Título: Relatório de Consulta Pública

IC35 – Troço Rans/Entre-os-Rios

Autoria: Agência Portuguesa do Ambiente  
Departamento de Comunicação e Cidadania  
Ambiental

Data: novembro de 2021

**Soluções em estudo**

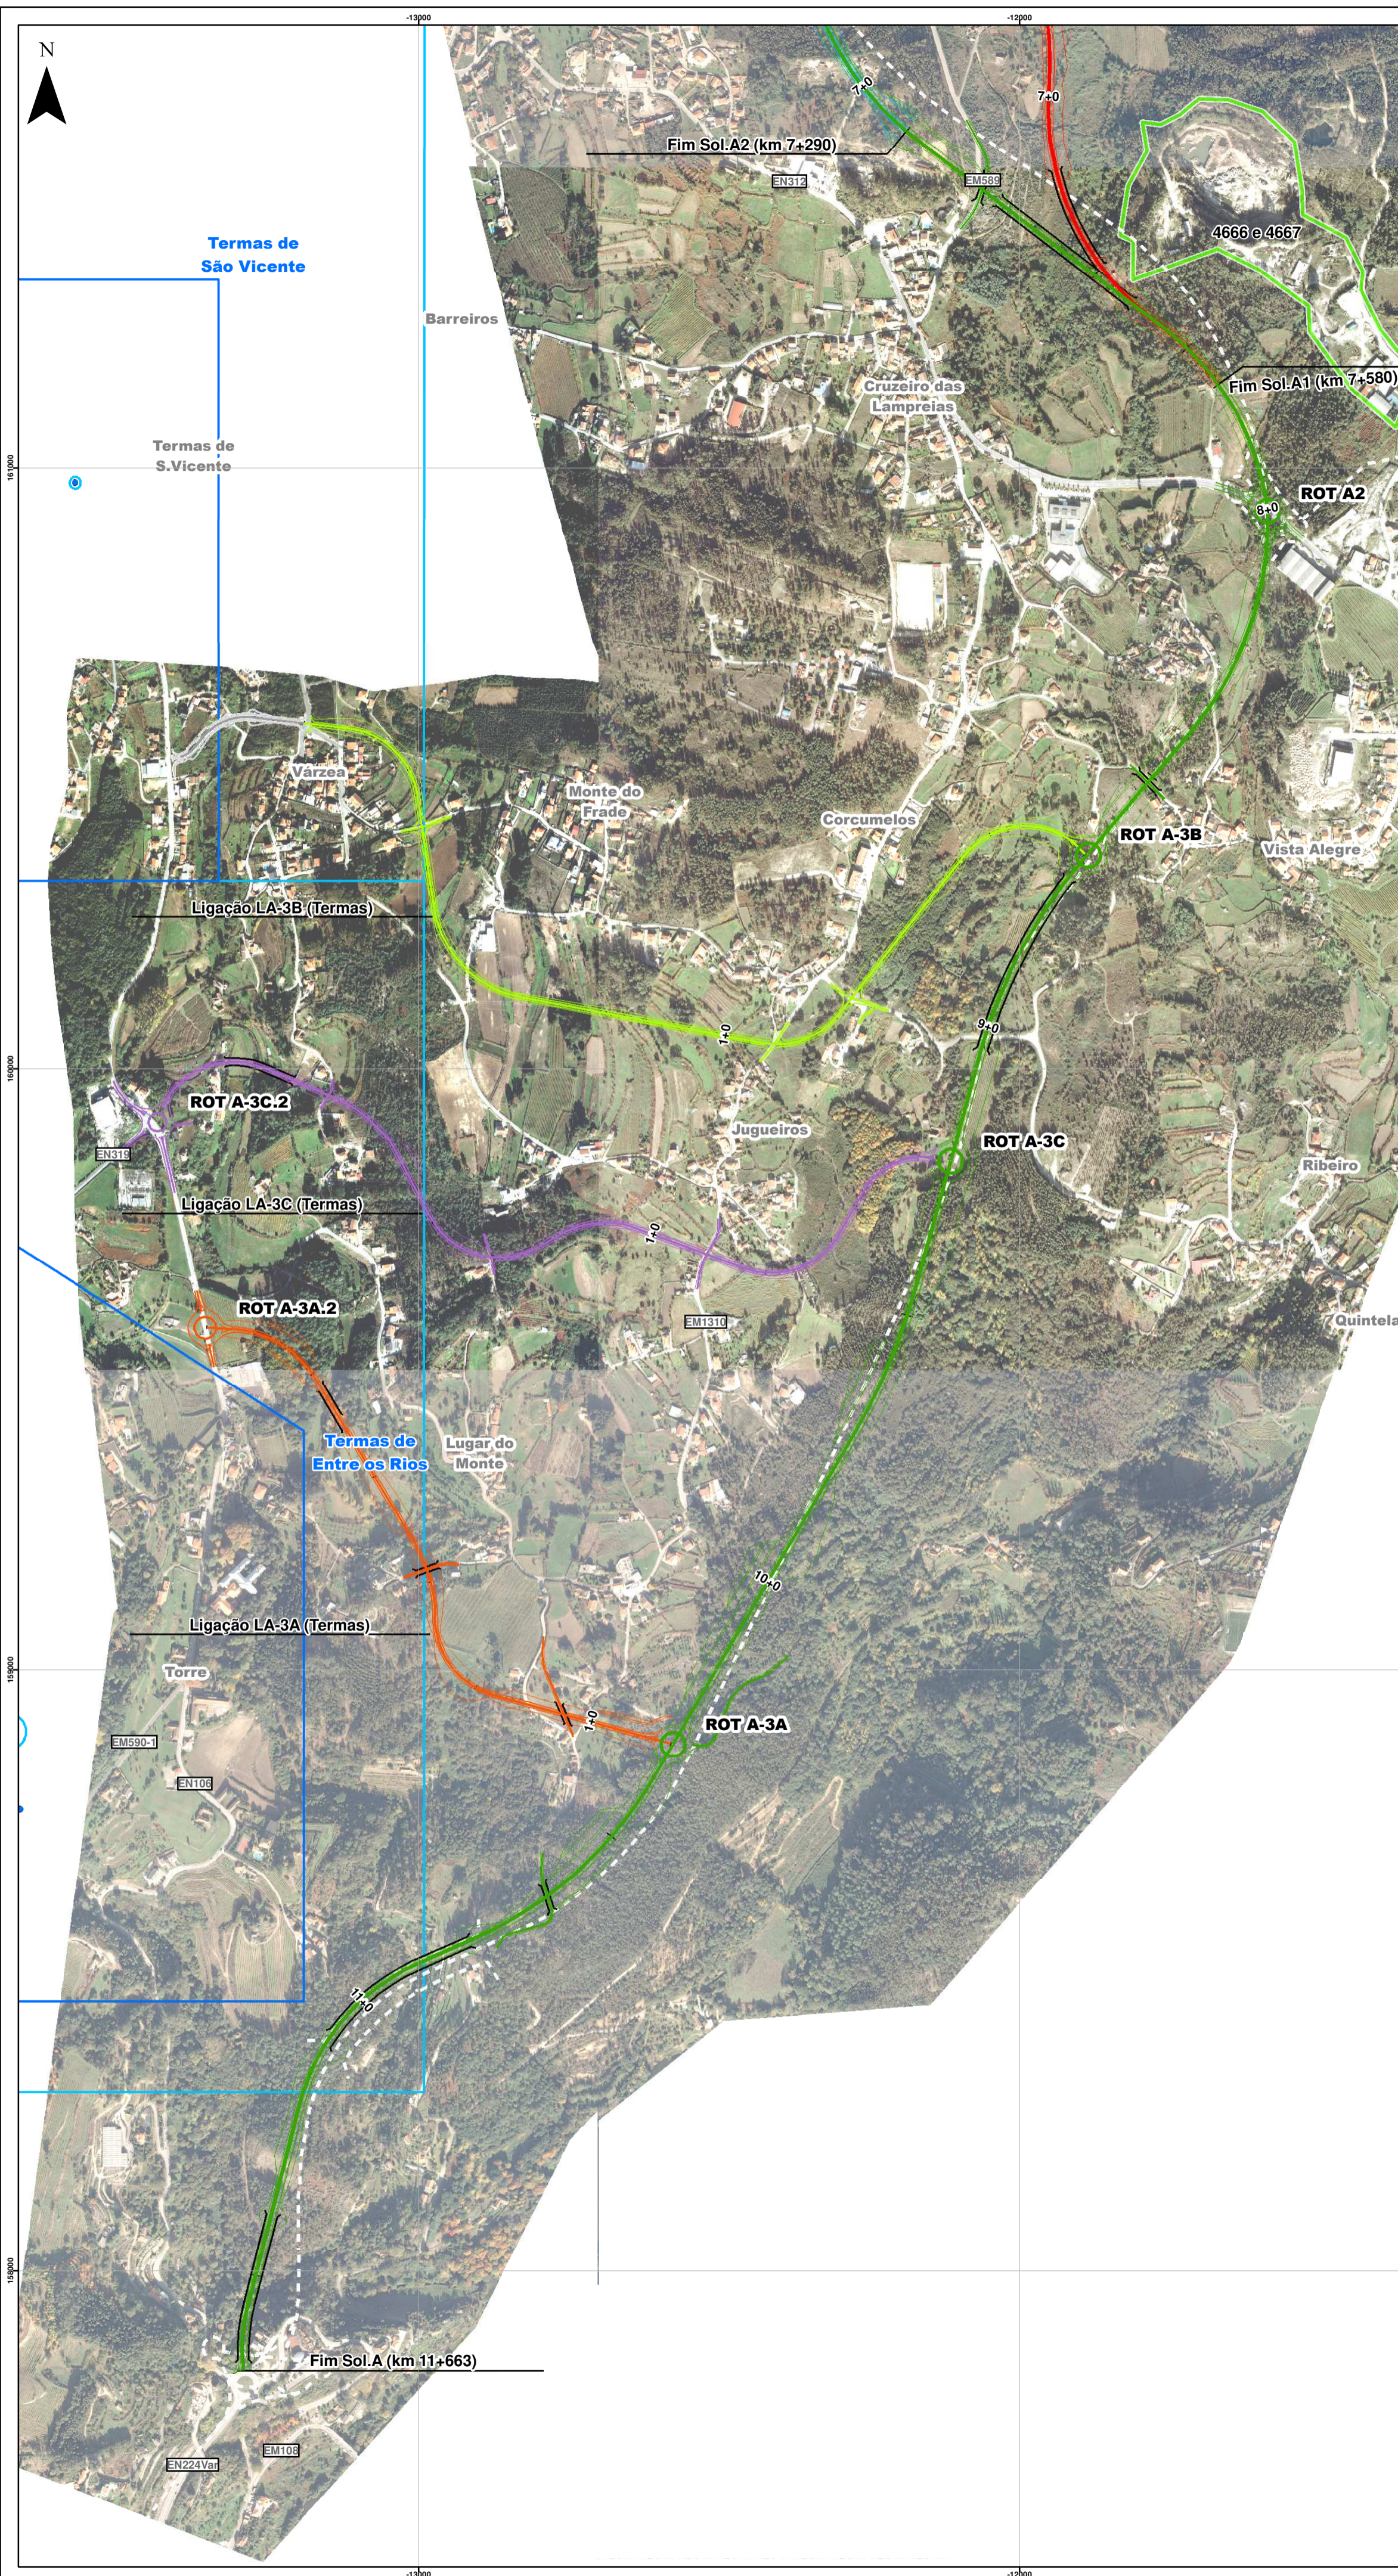
No que refere à cartografia, refere que as peças desenhadas estão elaboradas sobre cartografia vetorial oficial. No entanto, informa que existem três folhas correspondentes ao “Traçado em Planta” em que foram utilizadas fotografias aéreas e estas não podem ser usadas como informação cartográfica de suporte.

Refere que o indicado é que se utilize ortofotocartografia oficial. Como tal, emite parecer desfavorável.

As peças desenhadas que são distribuídas e constam no Portal Participa estão elaboradas sobre cartografia vetorial oficial. No entanto, existem três folhas correspondentes ao “Traçado em Planta” em que foram utilizadas fotografias aéreas. Ora, a fotografia aérea não é cartografia, portanto não pode ser usada como informação cartográfica de suporte. O indicado é que se utilize ortofotocartografia oficial.

O Parecer da DGT é desfavorável pelo enunciado em **2- Cartografia**. Deverá também ser levado em consideração o recomendado em 3.3 de **3- Limites Administrativos**.
